**Informe Consolidado de Solicitud de Aclaraciones, Rectificaciones y/o Ampliaciones a la Declaración de Impacto Ambiental del Proyecto “Sistema de almacenamiento de energía eléctrica BESS Los Ñisñiles”**

Nombre del Titular : GRUPOTEC Chile SpA.  
Nombre del representante legal : Señora María Elisa Undurraga Alessandri.  
Dirección : Bucarest N°150, piso 6, Comuna de Providencia, Región Metropolitana de Santiago.

La respuesta a este Informe Consolidado (en adelante, ICSARA) deberá expresarse a través de un documento denominado Adenda a la DIA del proyecto denominado “**Sistema de almacenamiento de energía eléctrica BESS Los Ñisñiles**”, la que deberá entregarse hasta el 27 de marzo de 2026.

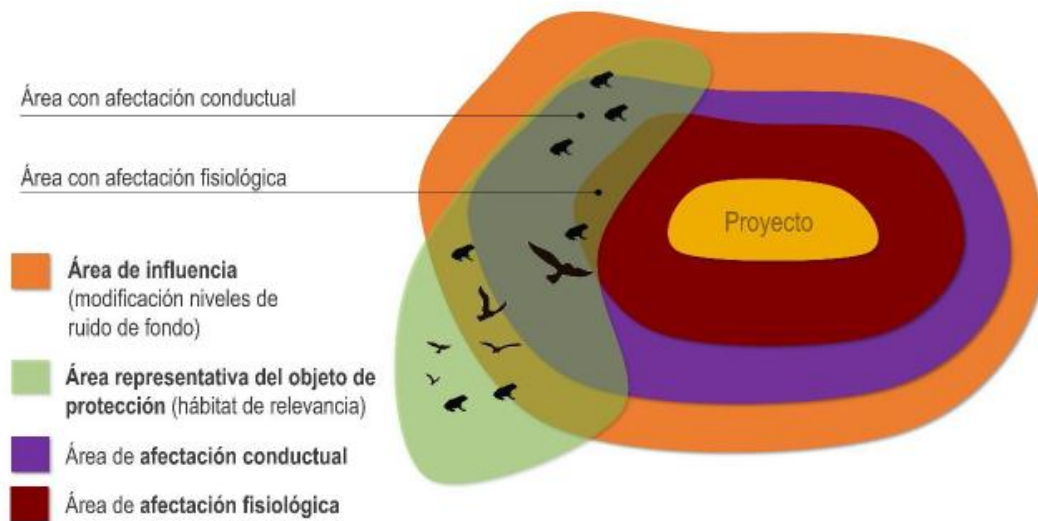
i. Superficie del AI asociada a impactos por ruido sobre fauna nativa donde se modifica el nivel de ruido de fondo debido al desarrollo de las obras y actividades del proyecto, especificando los decibeles proyectados en qué se modifica dicho nivel.

iv. Ubicación y tipo de las fuentes de ruido.

v. Mapas de ruidos (niveles de ruido) para las distintas fases del proyecto y para cada taxón o grupo de fauna nativa (anfibios, reptiles, aves, mamíferos) con el objetivo de visualizar la propagación de los niveles de ruido hacia los correspondientes hábitats de relevancia.

vi. Curvas isofónicas obtenidas según los umbrales considerados.
